REPÚBLICA DE COLOMBIA
SUPERINTENDENCIA DE INDUSTRIA Y COMERCIO
Oficio N° 1598 de 31 de enero de 2023

Ref. Expediente N° NC2020/0016501

TÍTULO DE LA SOLICITUD: “BOMBA CENTRÍFUGA DE FONDO DE POZO CON EJE NO CIRCULAR”

NUMERO DE SOLICITUD INTERNACIONAL: PCT/US2019/039339

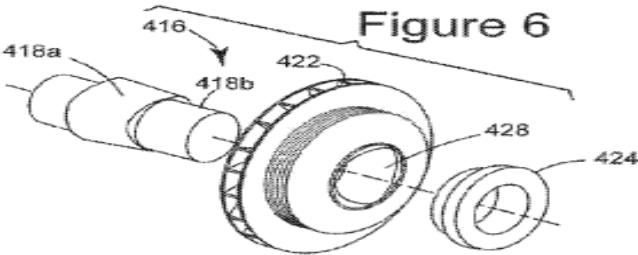
D2² divulga una máquina rotativa incluye un estator de máquina y un rotor de máquina giratorio con respecto al estator de máquina y que tiene una porción de eje de metal, una porción de impulsor compuesta y al menos una primera porción de anillo de metal que asegura la porción de impulsor compuesta a la porción de eje de metal, la porción de metal porción de anillo que tiene una primera interfaz con la porción compuesta del impulsor y una segunda interfaz con la porción de eje de metal. (Resumen).

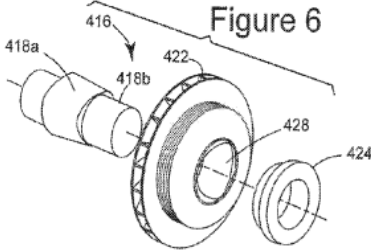
Características esenciales	D2
Un método para extraer fluido de un pozo que comprende: Rotar alrededor de un eje longitudinal (212) un eje (216) que tiene una sección transversal no circular para hacer rotar uno o más impelentes (204) dentro de un alojamiento de bomba.	Las características que aquí se pretenden reclamar, están divulgadas implícitamente por el documento D2 toda vez que la rotación del eje para movilizar o bombear fluido, hace parte de un objeto tanto de la presente solicitud como del documento del estado de la técnica, específicamente en el fragmento: <i>“Durante el funcionamiento, las superficies complementarias de la porción de unión 428 y la porción de eje metálico 418a proporcionan transmisión de par entre la porción de impulsor compuesto 422 y la porción de eje 418A”</i>. (Párr. 58). Ver fig. 6.

De acuerdo con la tabla anterior, las características esenciales del método de la reivindicación 14 habrían sido divulgadas previamente en el documento D2, por lo tanto, la materia reivindicada no es nueva.

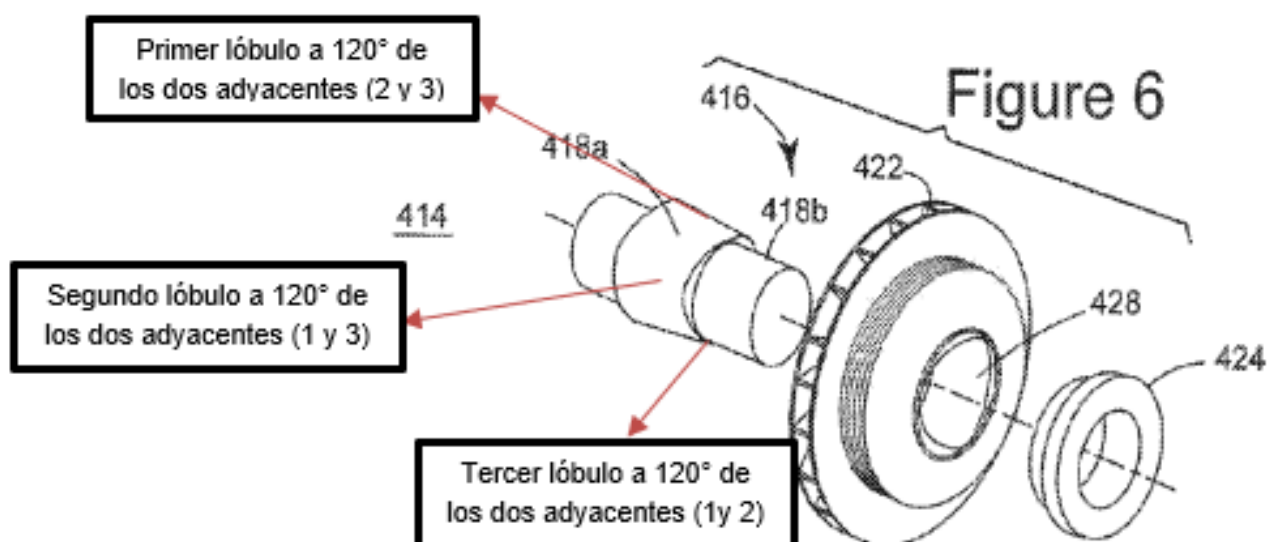
La diferencia entre la invención definida entre la reivindicación 1 y el sistema divulgado en D1, consiste en un eje (216) que tiene un eje longitudinal (212) y una sección transversal no circular en un plano perpendicular al eje longitudinal.

El efecto que se logra al incluir específicamente un eje (216) que tiene un eje longitudinal (212) y una sección transversal no circular en un plano perpendicular al eje longitudinal es que se evita el mecanizado de una chaveta para la transmisión de potencia y/o movimiento.

Por lo tanto, el problema técnico objetivo que pretende resolver esta invención se puede formular así: ¿cómo modificar la bomba divulgada en D1 para transmitir potencia y/o movimiento al eje sin requerir una chaveta?

Sin embargo, el incluir un eje (216) que tiene un eje longitudinal (212) y una sección transversal no circular en un plano perpendicular al eje longitudinal para evitar el mecanizado de una chaveta para la transmisión de potencia y/o movimiento, ya está divulgado en D2 que se refiere a que una porción de impulsor compuesto incluye una porción de unión con un pasaje que tiene una superficie cuya sección transversal es complementaria a la forma de la porción de eje metálico. (Párr. 55).

En consecuencia, la persona normalmente versada en la materia estaría motivada a incluir una porción de impulsor compuesto incluye una porción de unión con un pasaje que tiene una superficie cuya sección transversal es complementaria a la forma de la porción de eje metálico del D2 en el aparato de D1, para así llegar al objeto de la reivindicación 1. Por lo cual se considera obvia.

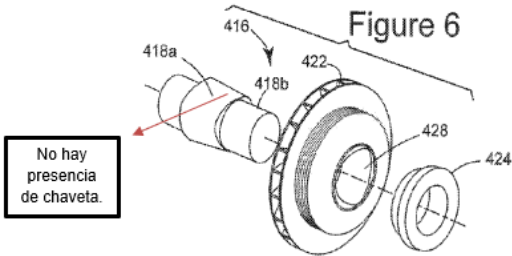
- Reivindicación 2, 12: Se pueden implementar otras configuraciones, por ejemplo, el pasaje de la primera porción y el pasaje de la porción de unión pueden definir una forma no cilíndrica tal como una forma poligonal. (Párr. 32).
- Reivindicación 3: El rotor de máquina 416 incluye una porción de eje de metal 418A que tiene una sección transversal que define una forma poligonal de tres lados con esquinas redondeadas. (Párr. 54).
- Reivindicación 4 y 5: Ver fig. 6. La distribución de las porciones que definen una forma no cilíndrica, están distribuidas equitativamente en una vuelta de 360° que corresponde a la sección transversal del eje por lo cual, la figura 6 de D2 sugiere que la conformación de dichas porciones está dispuesta a 120° una con respecto de sus porciones adyacentes.

- Reivindicación 8, 9, 13: Ver fig. 6.

Las reivindicaciones dependientes 2 a 5, 8, 9, 12 y 13 no mencionan alguna característica que, junto con las características de la reivindicación independiente, aporte nivel inventivo a la bomba de la reivindicación 1, por lo cual se considera que carecen de nivel inventivo.
